Staat van Wijzigingen

Van het ontwerp bestemmingsplan "N213 Dijkweg – Middel Broekweg" naar vastgesteld bestemmingsplan

Planverbeelding

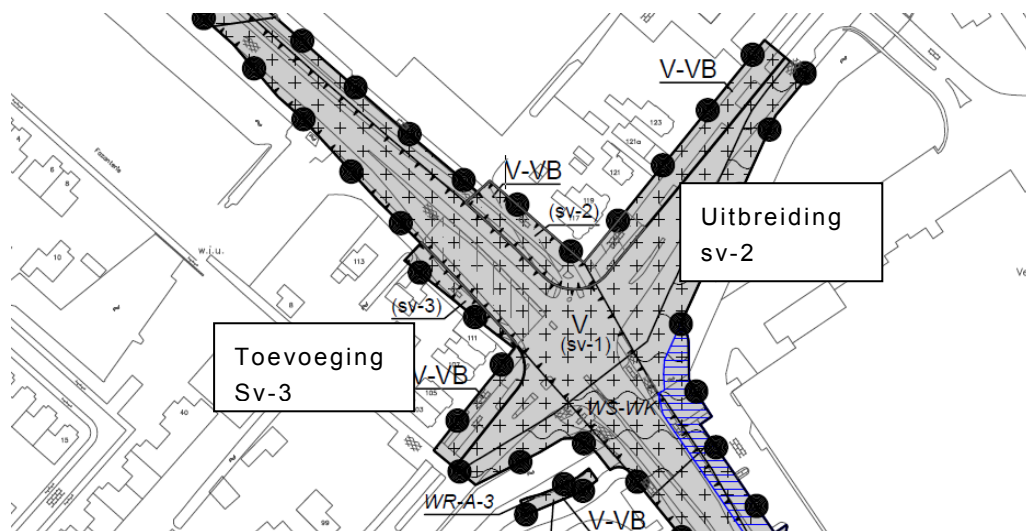
- Aan de zuid-westelijke zijde is een drietal stroken opgenomen waarbinnen het geluidsscherm kan worden gerealiseerd. Zie de hieronder geprojecteerde tekeningen.

- noordoostelijk gebiedsaanduiding sv-2 uitgebreid en toevoeging gebiedsaanduiding sv-3
